Versuch der Systematisierung und Analyse der Pro und Con

- Betrachtung aus Sicht ÖPNV
- Betrachtung aus Sicht für Fuß- und Radfahrrerverkehr
- Betrachtung aus Sicht der Anwohner und Anlieger bzw. Nutzer
- Betrachtung aus Sicht der Altstadtkaufleute
- Betrachtung aus Sicht der Stadt, Kosten, Natur, Hochwasser, Feuerwehrzugang und sonstiges

Quelle: Planungsdialog Steinere Brücke 2005
/Internet, Seiten der Stadt Regensburg

Aus Richtung Weißgerbergraben (kein Gelenkbus)

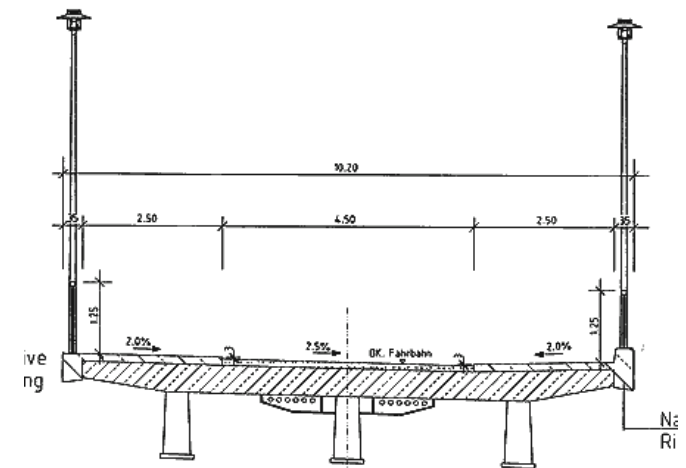
- Ein- und Ausfahrt auf dem Oberen Wöhrd (Duldecke von Stadtamhof kommend)
 - absolut **enge, geneigte Kurve** in mehreren Metern Höhe auf der Brücke mit parallel laufenden Fußgänger und Fahrradverkehr (die Abfahrt auf Seite Holzlande ist für Busse + Fußgänger viel zu schmal!!!)

- Kreuzung Weißgerbergraben/ Keplerstraße
 - hier haben heute die Busse schon ein großes Problem, die Kurve in die andere Richtung ist noch schwieriger (**Winkel kleiner 90°**)

- die Busse werden sich gegenseitig behindern und den anderen Verkehr ebenfalls
- die Busführung wird um Dimensionen kritischer als heute auf der Steinernen Brücke (jeder der die Situation des Einschwenkens der Busse von der Steinernen Brücke in Richtung Keplerstrasse kennt, kann das Gefahrenpotential besonders für entgegenkommende Radfahrer bestätigen)

Brückenbreite: 10,20 m, Fahrbahnbreite: 4,50 m

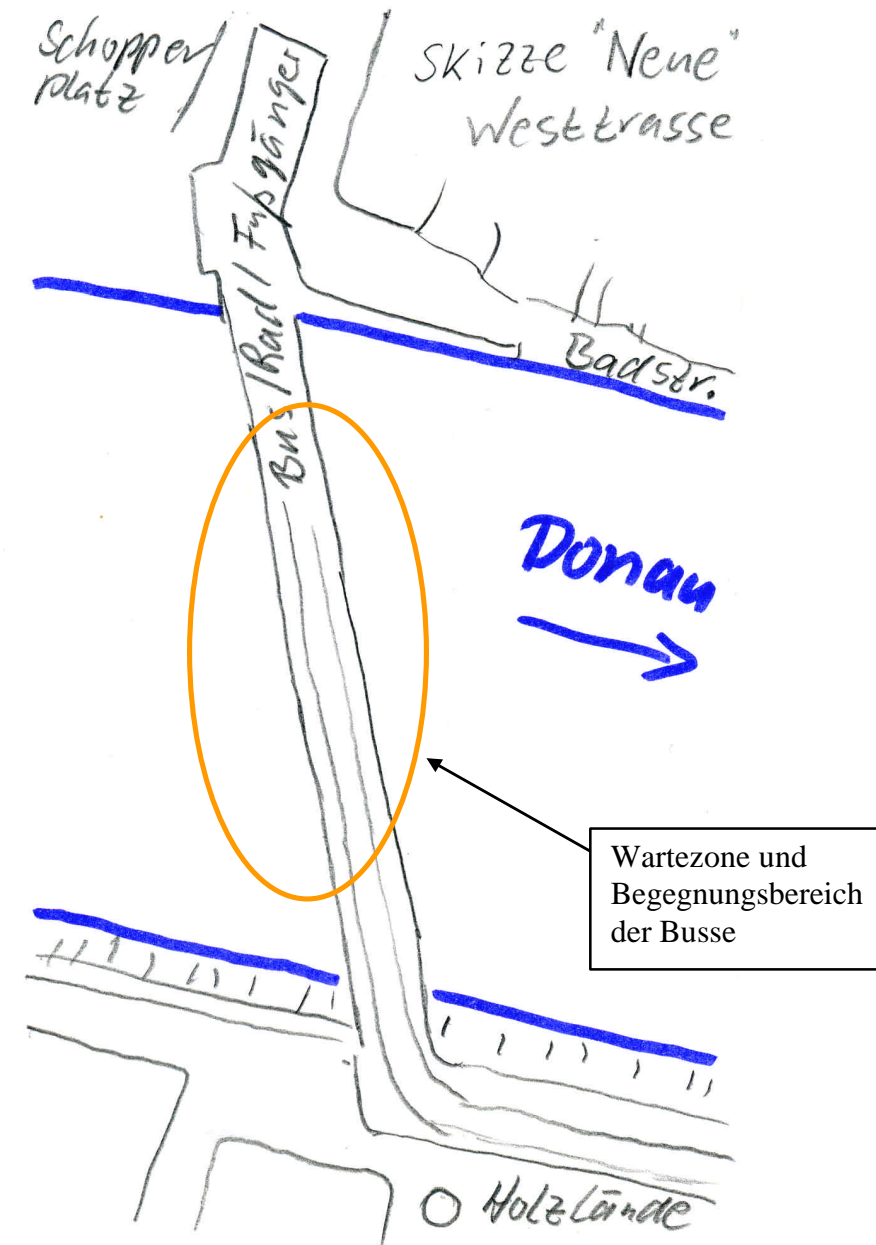
- Die Busspur ist **4,50 Meter** breit
- Die Busse sind **2,55 breit!!!**
- ein Begegnen der Busse ist ausschließlich mit einem Ausweichen auf die Fußgänger- und Fahrradspur möglich, dabei entsteht
 - starker **Zeitverlust** im Busverkehr
 - Beeinträchtigung und Gefährdung der Fußgänger und Radfahrer
 - Risiko **30 km/h auf der Brücke!!!**
 - eine bessere Abgrenzung Busspur zu Fußgänger ist rein technisch nicht möglich
- Die Busse können sich nur an bestimmten Stellen der Brücke begegnen!
 - Eine Begegnung an der Holzländerstrasse geht nicht, da dort die Busspur zu schmal ist
 - Eine Begegnung im Kurvenbereich auf der Brücke ist nicht möglich, da dort der Bus noch mehr Platz braucht

- die Busse werden eine **"Wartezone"** Mitten auf der Brücke haben (wenn auf Holzländeseite ein Bus einfährt, muß der entgegenkommende Bus oben warten!!!!)

Alle Begegnungsvorgänge werden bei 6 7,6 % Steigungen und parallelen Fußgänger und Radfahrer-Verkehr vollzogen (ebenso im Winter)

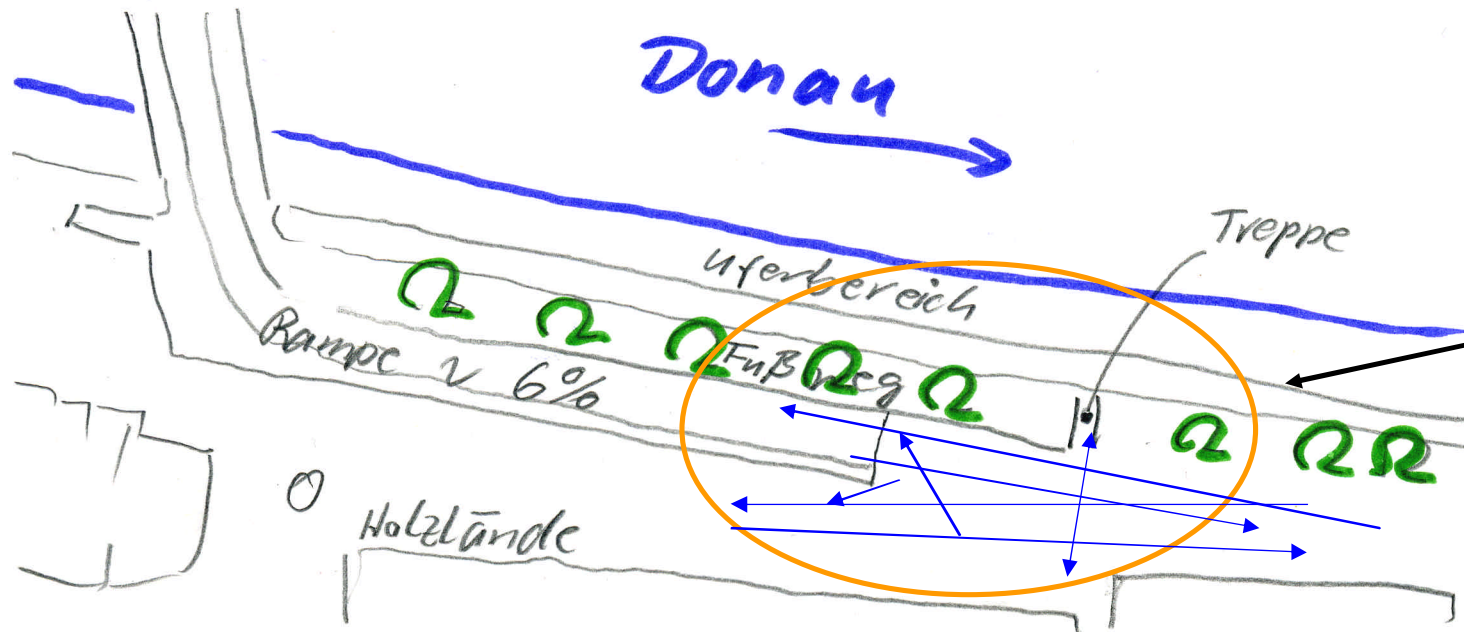
- ⇒ Siehe gute Betrachtung im Planungsdialog über Tunnel-durchsatz und Betrachtung der Busse in Stoßzeiten!!!!
- ⇒ HIER von Stadtplanung FEHLEND!!!!

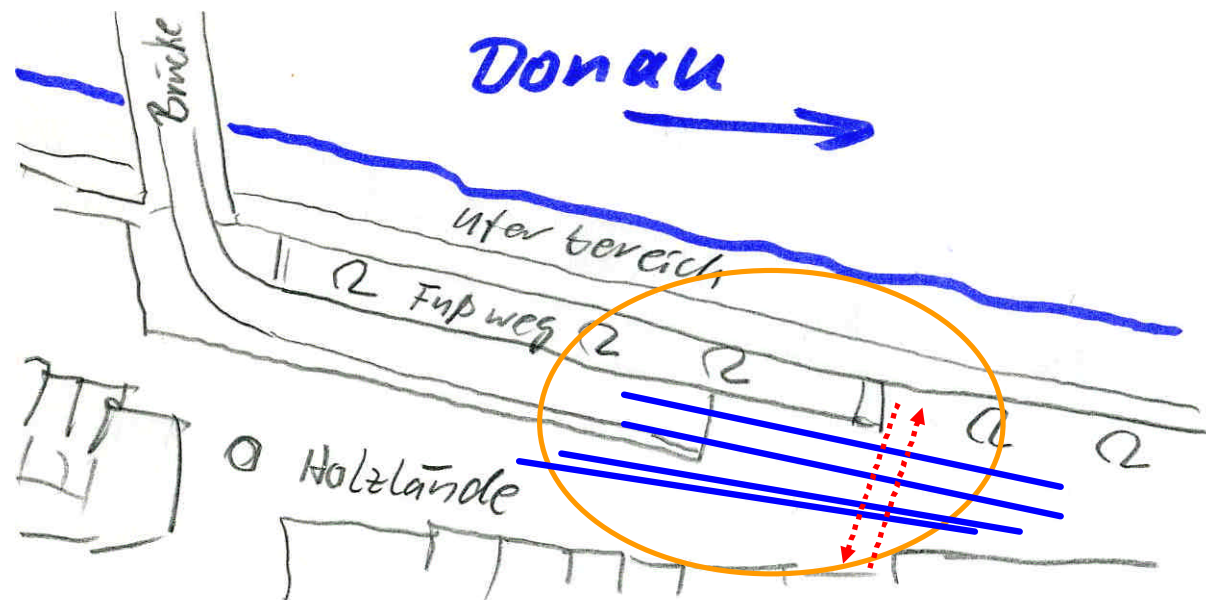
- **Es wird allg. von 1,5 Meter Abstand ausgegangen (nicht zum Fahrbahnrand sondern zum Radfahrer) – wenn dieser nun ca. 30 cm Abstand zum Rand hat, selbst 1 Meter breit ist, + Abstand 1,5 macht ca. 2,80 -> ein Überholvorgang des Busses ist damit bei 4,50 Meter Fahrbahn ausgeschlossen -> das Problem ist nur, 6% Steigung macht bei einem Radfahrer ca. 3...15 km/h**

- **Der Bus muß/müsste mit evtl. 2...5 km/h „hinterherschleichen“**

6. Fußgänger und Radfahrer Streckenführung auf dem Schopperplatz noch kritischer bzw. nicht realisierbar!

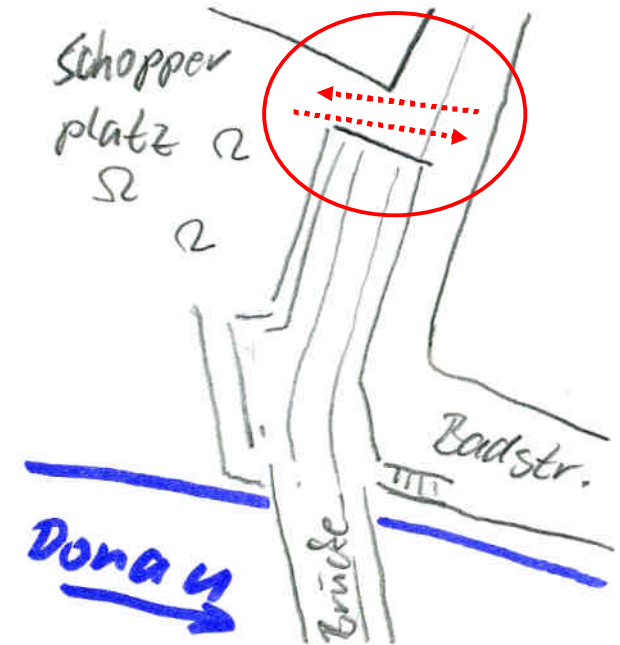
- Strassen schmaler gemacht, Fußweg weg-rationalisiert, Verkehrsaufkommen erhöht!!!
 - Fußgänger, Radfahrer, Autos müssen 6 Fahrbahnen (2 Schopperplatz, 2 Brücke, 2 Badstrasse) queren
 - > wie soll das gehen? -> **das geht nicht!!!**
 - Einsicht ist in alle Richtungen behindert (eine Seite große Brücke, andere Seite Häuser oder Kurven)
 - **Schon heute ist diese „Ecke“ relativ unsicher!!!**
 - Auch Autofahrer von Schopperplatz oder Badstrasse kommend sind hier überfordert!?
- Wer hat dies durchdacht?

→ nicht realisierbar !

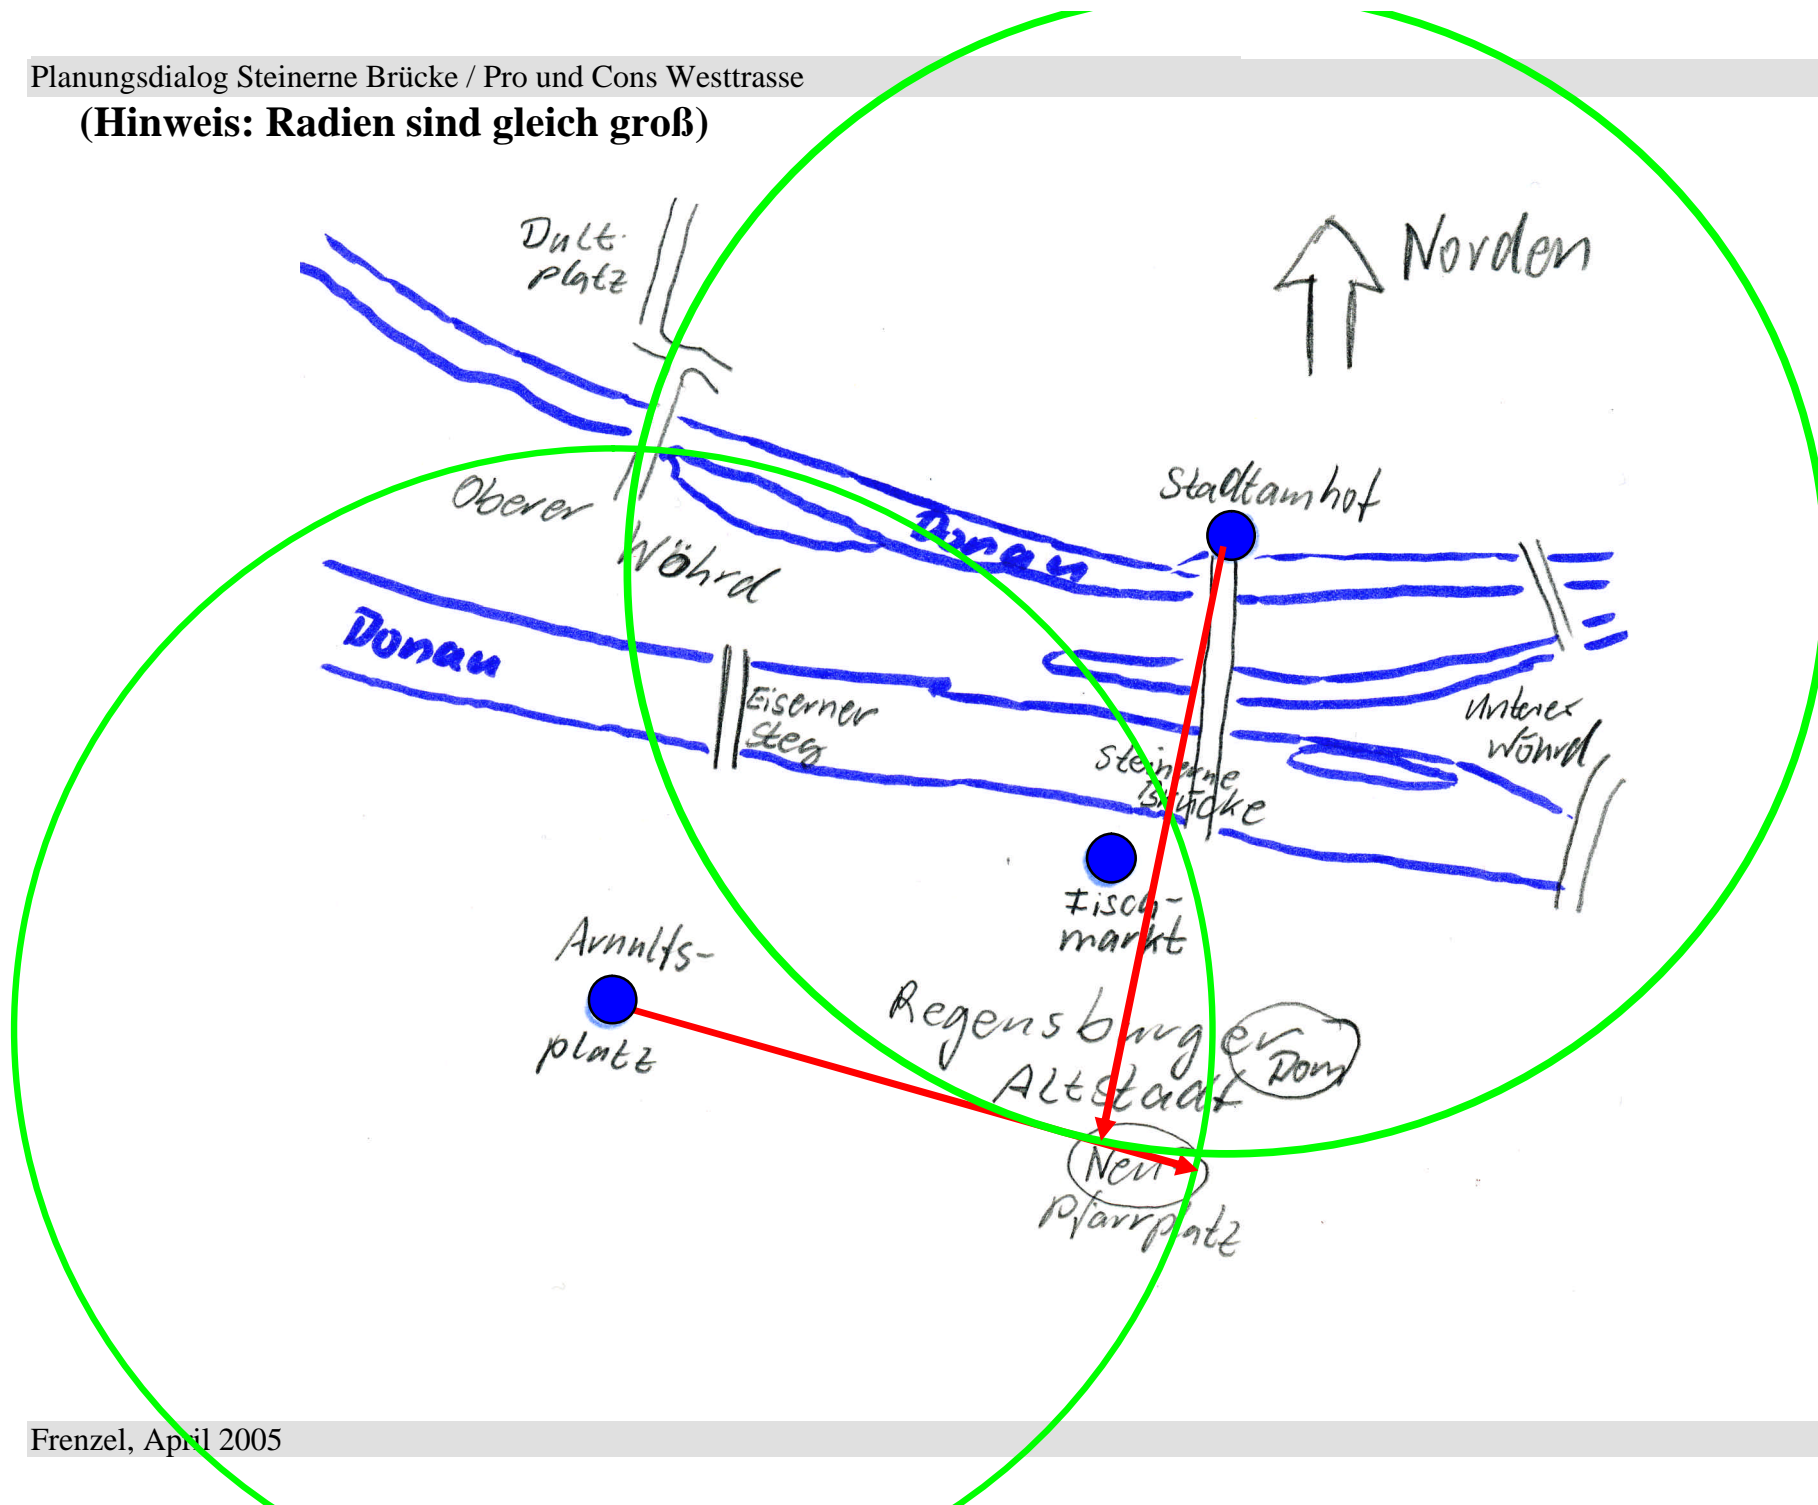
- Ein idealer Zugang zur Altstadt ist die Steinernen Brücke. Die Altstadt liegt dann sozusagen vor einem.
- Das seitliche Umfahren der Buslinien wird nicht unbedingt die Kundschaft zu einem Altstadtbesuch animieren
- Der Weg vom Arnulfsplatz zum Stadtzentrum (z.B. Kaufhof, Maximilianstrasse) ist nicht unbedingt kurz
- **Übrigens** - ist die Luftlinie vom Stadtamhof gesehen zum Neupfarrplatz ca. genauso groß, wie vom Arnulfsplatz zum Neupfarrplatz – das bedeutet ein Bau der Brücke für einen besseren Altstadtzugang macht aus dieser Sicht keinen Sinn.
- **Übrigens** – Aussage **Stadtplanung** zur Westtrasse im Internet nachlesbar:

→ **der kürzeste Zugang zur Altstadt ist von Nordseite der Fischmarkt!!!!**
